PROLUNGAMENTO DELLA S.S. n°9 "TANGENZIALE NORD di REGGIO EMILIA" NEL TRATTO DA S. PROSPERO STRINATI A CORTE TEGGE

PROGETTO ESECUTIVO

RELAZIONE DI OTTEMPERANZA

al provvedimento D.M. 0000102 del 27.04.2016
del Ministro dell'Ambiente e della Tutela del Territorio e del Mare

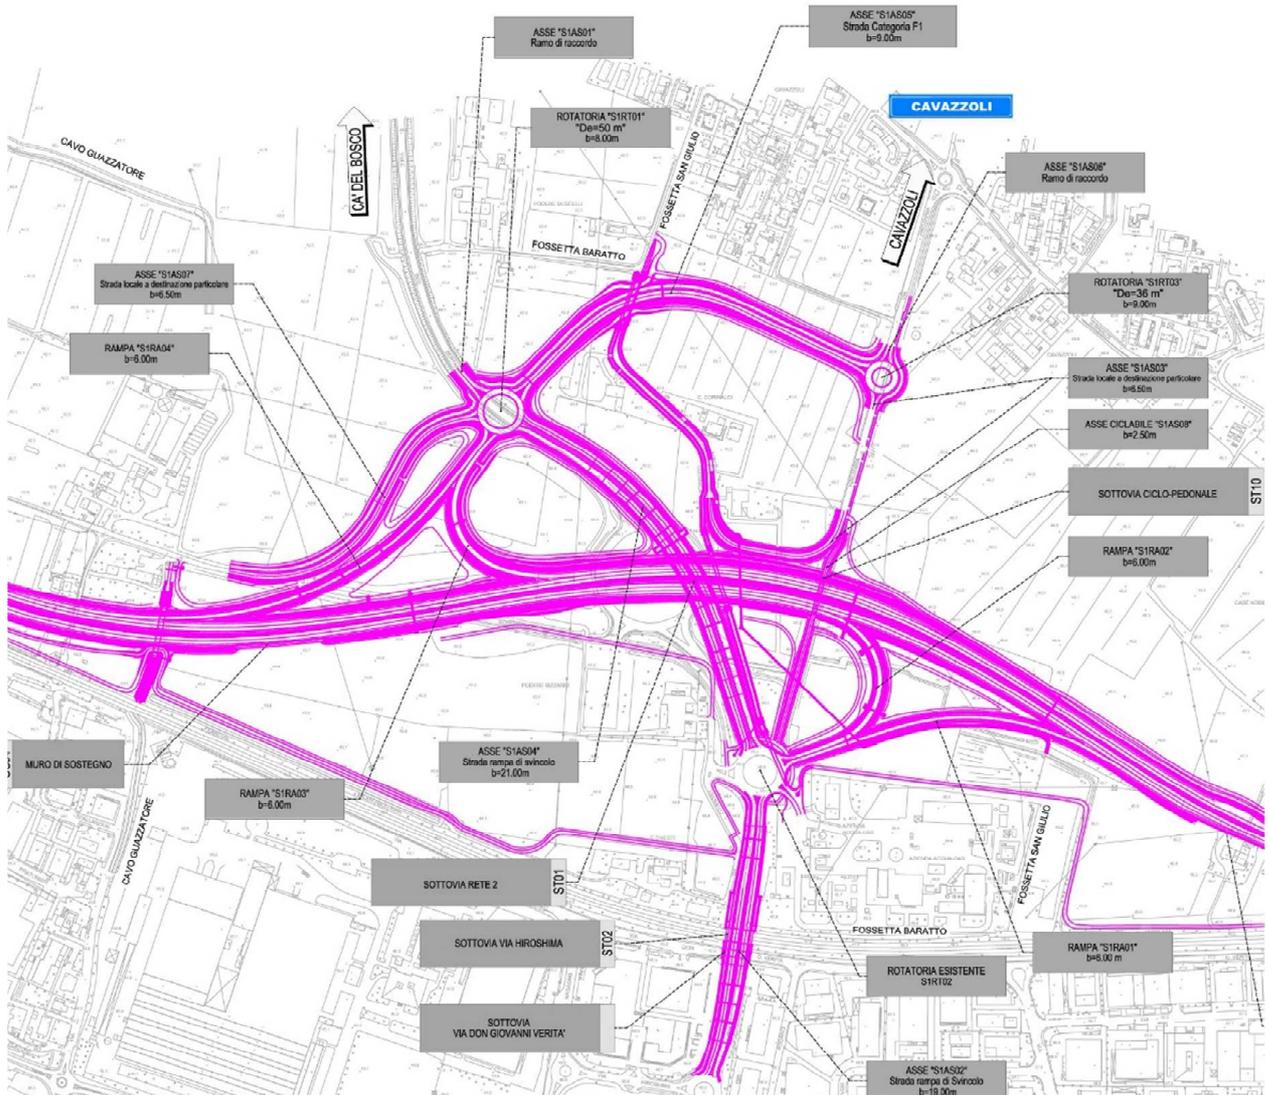
In sede di progetto esecutivo dovrà essere presentato al MATTM - che dovrà preventivamente approvarlo - uno specifico approfondimento riguardante le possibili ottimizzazioni, concordandole con le Amministrazioni locali, che, considerando le dimensioni della viabilità esistente ed il bacino

di utenza interessato, valutino l'inserimento di un ramo aggiuntivo sulla rotatoria nord della svincolo "Rete2" per collegare via Normandia alla viabilità comunale, ripristinandone l'accesso su via Hiroshima. In questo modo si consentirebbe l'accesso diretto alla città verso est anziché indirizzare i residenti in direzione ovest (su viabilità con caratteristiche decisamente locali e destinate a bassissimi flussi di traffico ed a un uso ciclopedonale);

Il progetto esecutivo recepisce quanto richiesto. È stato progettato l'innesto di via Normandia (S1AS07) nella rotatoria S1RT01 in modo da ripristinare l'accesso su via Hiroshima. Quanto rappresentato nello stralcio riportato di seguito è stato concordato con l'amministrazione comunale di Reggio Emilia. Il ramo di innesto è stato classificato come strada a destinazione particolare con sezione trasversale carrabile pari a 6,50m a cui si aggiunge in sinistra un percorso pedociclabile di larghezza pari a 4m che si innesta nella rotatoria S1RT01. Si evidenzia l'ottimizzazione del flusso ciclopedonale proveniente da via Normandia che con la nuova configurazione potrà raggiungere via Hiroshima attraverso un nuovo percorso progettato sul lato Nord del ramo di collegamento fra la rotatoria S1RT01 e la rotatoria S1RT02 collegandosi in questo modo alla viabilità ciclabile esistente su via Hiroshima. Il collegamento pedociclabile con il centro di Reggio Emilia verrà garantito con la realizzazione di un nuovo sottopasso pedociclabile al di sotto della tangenziale ricavato sul sedime di via Hiroshima. (sottovia ciclopedonale ST10). La nuova rete ciclabile, così come progettata, sostituisce la soluzione del progetto definitivo che prevedeva il passaggio dei ciclisti nel sottopasso (ST01) di collegamento fra le due rotatorie Nord e Sud (rotatoria esistente). Si vedano elaborati della sezione "DB1- svincolo Rete 2" del progetto esecutivo (V01PS00TRAPL01, V01PS00TRAPL02, V01PS00TRAST01, V01PS00TRAST02), oltre agli elaborati di carattere generale.

In blu soluzione del progetto definitivo – In magenta soluzione del progetto esecutivo

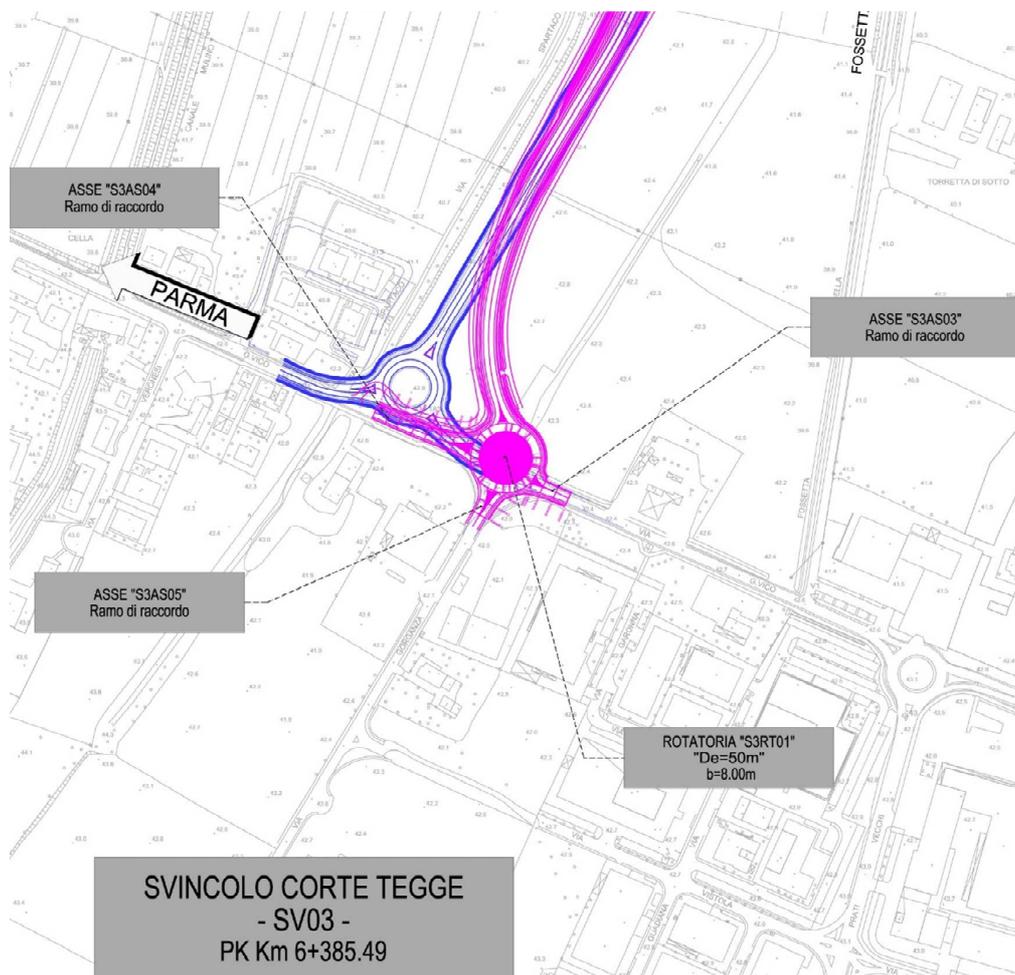
In sede di progetto esecutivo dovrà essere presentato al MATTM - che dovrà preventivamente approvarlo - uno specifico approfondimento, concordandolo con le Amministrazioni locali interessate, riguardante le possibili ottimizzazioni riferite alla configurazione dello svincolo Corte Tegge al fine di migliorare l'accesso alla zona industriale scaricando il tratto di via Emilia

compreso tra la rotonda di via Prati Vecchi, l'intersezione con via dell'Industria/via Gorganza e la rotonda di attestamento della nuova infrastruttura;

Il progetto esecutivo recepisce quanto richiesto. La nuova configurazione dello svincolo di Corte Tegge, condivisa con l'amministrazione comunale di Reggio Emilia, prevede lo spostamento della rotonda di fine intervento (S3AS03) in corrispondenza dell'intersezione con via dell'Industria/via Gorganza. In questo modo viene eliminata la doppia intersezione prevista dal progetto definitivo ottimizzando al meglio la configurazione dell'intersezione sulla via Emilia. Si vedano elaborati della sezione "DB3- svincolo Corte Tegge" del progetto esecutivo (DB302_V03PS00TRAPL01_B), oltre agli elaborati di carattere generale.

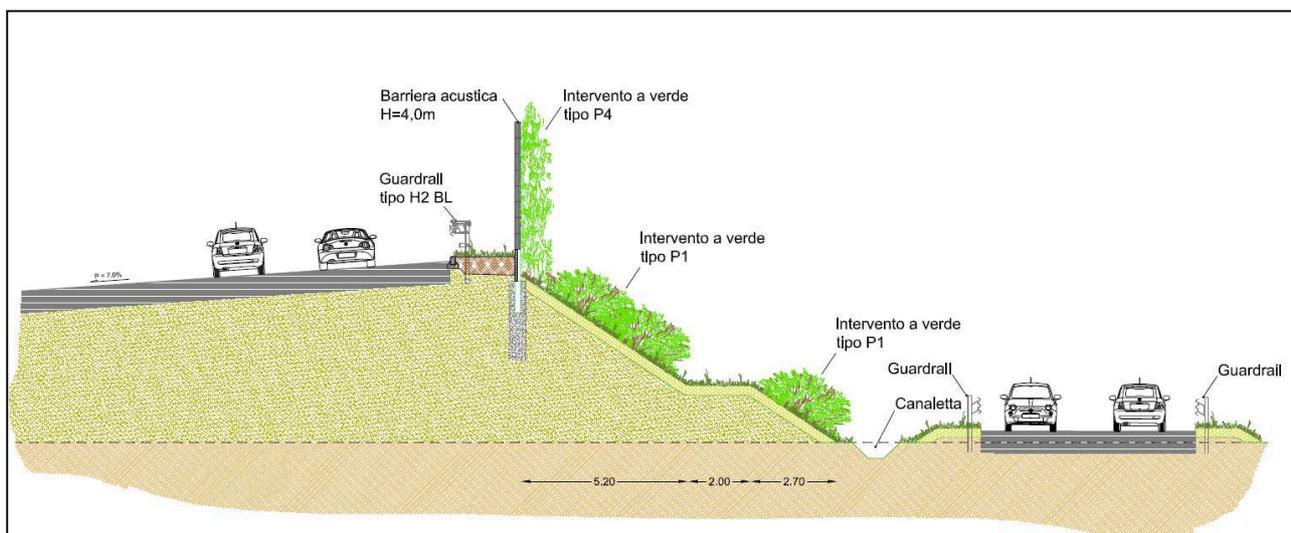
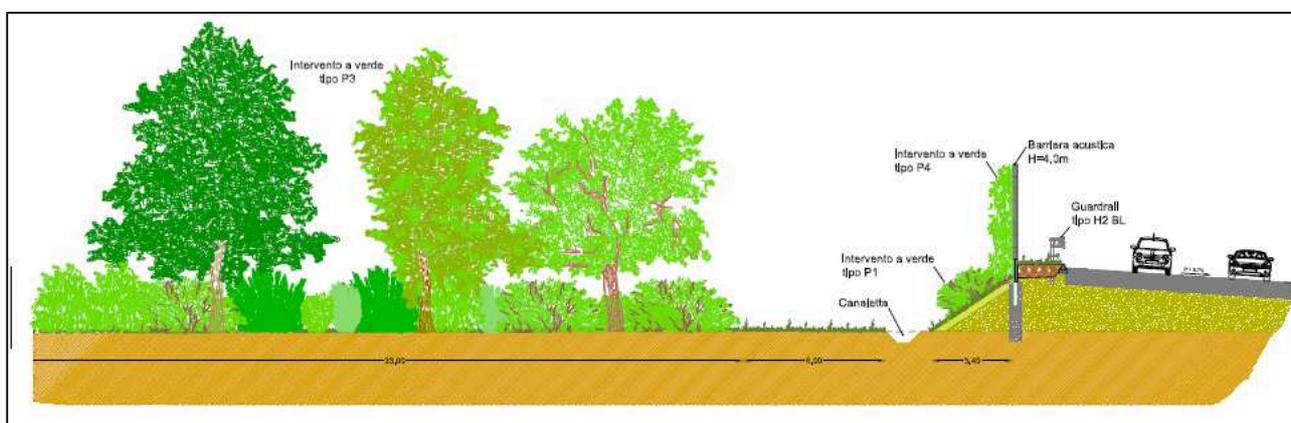
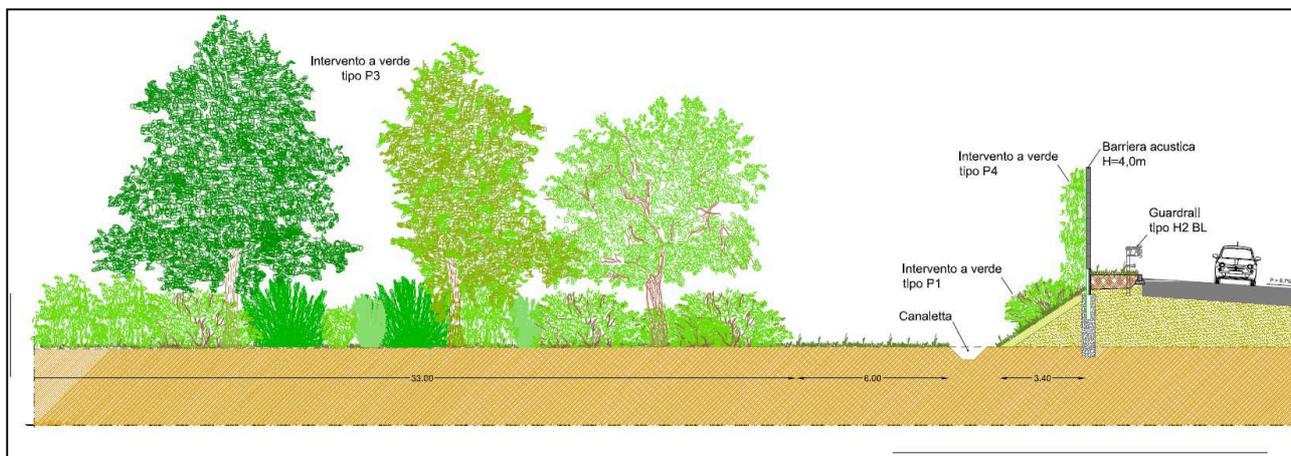
Nei casi in cui, sulla base degli esiti del monitoraggio, non si raggiungano i limiti normativi, si prescrive l'uso di barriere acustiche che, al fine di limitare l'impatto sul paesaggio, laddove fattibile, andranno accompagnate con fasce arboreo-arbustive che valorizzino il paesaggio circostante. Detti interventi andranno concordati nelle modalità con la Regione Emilia Romagna e con ARPA;

Qualora il monitoraggio post operam evidenzi delle eccedenze rispetto ai limiti di norma, verrà valutata caso per caso la possibilità di realizzare ulteriori barriere acustiche o interventi diretti ai ricettori.

Per limitare l'impatto sul paesaggio delle barriere acustiche si utilizzeranno le soluzioni già adottate per le barriere in progetto.

Tali soluzioni prevedono l'utilizzo di edera rampicante a mascheramento della barriera antirumore lato ricettore, e, ove gli spazi lo consentano, l'utilizzo di fasce arboreo arbustive.

Tali soluzioni sono illustrate nei seguenti elaborati, di cui si riportano di seguito alcune immagini rappresentative:

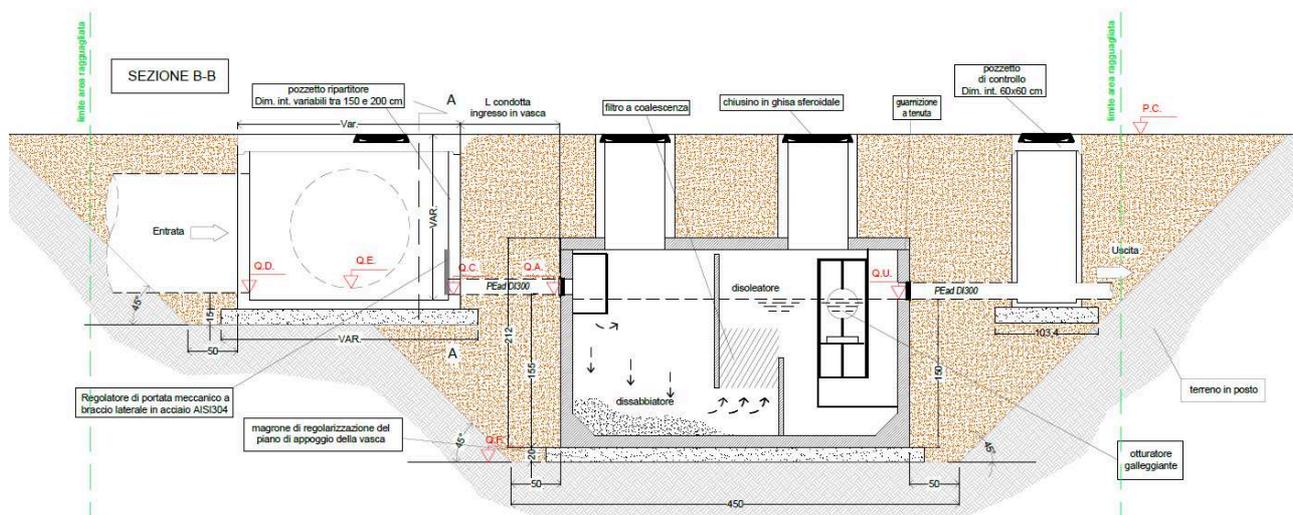
in fase di progettazione esecutiva, verificare, per la parte inerente il sistema di raccolta e trattamento delle acque di piattaforma, l'impiego delle tecnologie più innovative disponibili affinché sia garantita, l'assenza di oli minerali e idrocarburi persistenti nella scarico delle acque trattate, anche tramite sistemi che abbiano ottenuto idonee certificazioni di conformità alle norme di settore, verificandone la compatibilità con i limiti quantitativi previsti dalle normative regionali e prevedendo nel PMA i necessari controlli di verifica dell'assenza di tali sostanze. Sia inoltre predisposto un programma di manutenzione del sistema di trattamento delle acque finalizzato sia a un efficace funzionamento della rete di raccolta delle acque meteoriche, sia alla pulizia con asportazione del materiale sedimentato e/o inquinante delle vasche di trattamento primario, anche in relazione alla possibilità di sversamenti accidentali di carichi inquinanti. Gli esiti di tali verifiche dovranno essere presentate per l'ottemperanza al MATTM;

L'assenza di oli minerali e idrocarburi persistenti nelle acque meteoriche di dilavamento stradale sversate nei recettori naturali (canali e torrenti), esistenti nell'area oggetto di intervento, è garantita dalla previsione di adeguati impianti di trattamento, dislocati in opportune sezioni del tracciato di progetto.

Gli impianti di che trattasi lavorano in sinergia con il sistema di laminazione e regolazione della portata meteorica scolante, previsto a monte di ciascuno di essi e sono stati quindi dimensionati per operare un trattamento in continuo delle acque di prima e seconda pioggia, a gravità, per una portata, in ogni caso, compatibile con la massima portata ricevibile dal recettore finale.
